OGGETTO: Trasmissione integrazioni/controdeduzioni relative al progetto: 3° LOTTO – Opere di difesa della costa nel Comune di Pineto (Te) località litorale Nord della foce del Torrnte Calvano – Completamento opere di difesa della costa del Comune di Pineto (Te);

Variante puntuale al Piano di Difesa della Costa UF3

**SUPPLEMENTO ALLA VALUTAZIONE DI INCIDENZA AMBIENTALE REDATTA IN
RISPOSTA ALLE OSSERVAZIONI PERVENUTE DA PARTE DELL'AREA MARINA PROTETTA
"TORRE DEL CERRANO" IN SENO AL COMITATO VIA DEL 26 OTTOBRE 2023**

Fig.1: Percorso della nave dalla cava di Brac (Croazia) fino a 1.5miglia davanti alla foce del Vomano

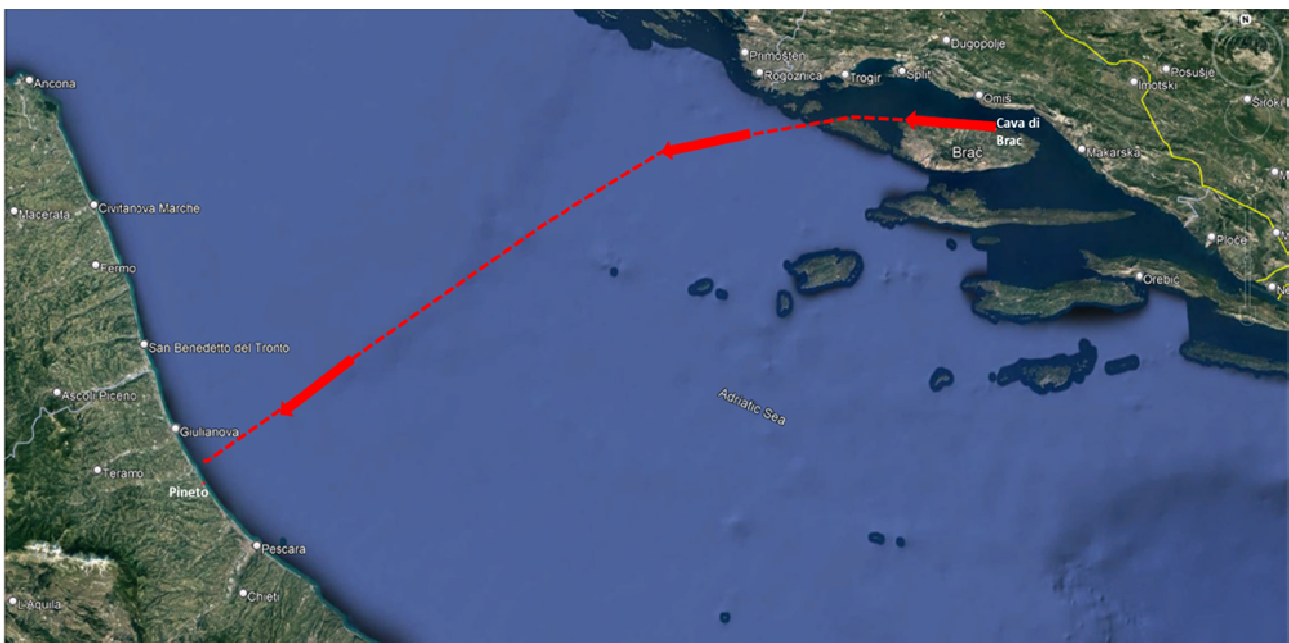
Nel documento di osservazioni viene inoltre più volte rilevato che le considerazioni, gli studi degli impatti, le misure mitigative proposte e le relative conclusioni sono basate unicamente sull'area di progetto anziché sul SIC-ZSC Torre del Cerrano.

A tal proposito si evidenzia che anche il trasporto del materiale utile per l'esecuzione dei lavori non lambisce affatto l'area marina protetta. Si forniscono qui di seguito cartografie nelle quali è tracciato in maniera puntuale il tragitto dei mezzi utilizzati per tale trasporto e le modalità operative per l'approvvigionamento dalle cave e la realizzazione dell'opera.
